Flight Design GmbH	Technische Anweisung (Service Bulletin)
	Sielminger Str. 65 D-70771 L.-Echterdingen Tel +49 (0)711 90287-0 Fax +49 (0)711 90287-99	TA 15 - Revision 1 Veröffentlichungsdatum der TA: 03.03.2008 Veröffentlichungsdatum der Revision: 05.03.2008
	E-Mail: info@flightdesign.com	Klassifizierung: Vorgeschrieben

1 Planungsdaten

Typ: CT

Muster: CT, CT2k, CTSW, CTSW2006, CTLS

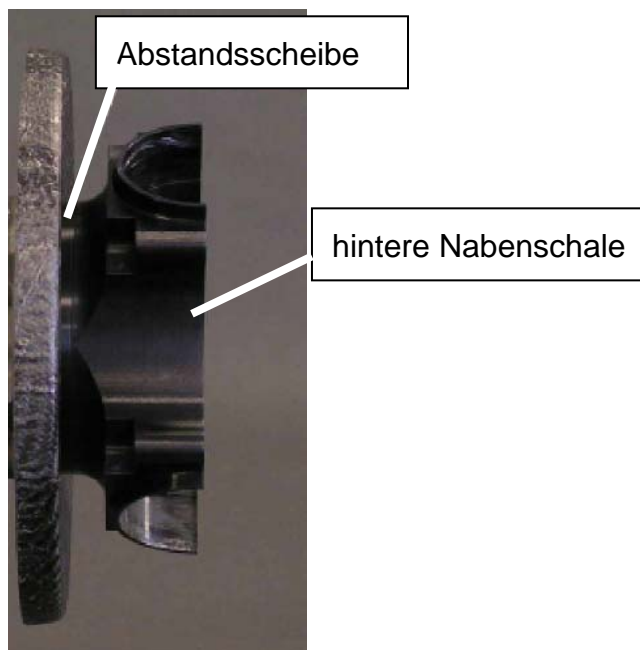
Die Einstellung des Propellers erfolgt über den Verstellmechanismus, der hinter / über dem Propellergetriebe montiert ist. Um die gleiche Einstellung des Propellers nach dem Wiederaufbau zu erreichen, muss auf zwei Punkte geachtet werden:

- Die Antriebsmechanik, inklusive der Gelenkköpfe in der Koppelstange, darf keinesfalls verstellt werden. Es bietet sich an, die Gelenkköpfe und Kontermuttern mit Lack zu markieren.

- Das Pitch-Limiter-Pack in der Blattverstellungs- Antrieb darf nicht verändert werden.
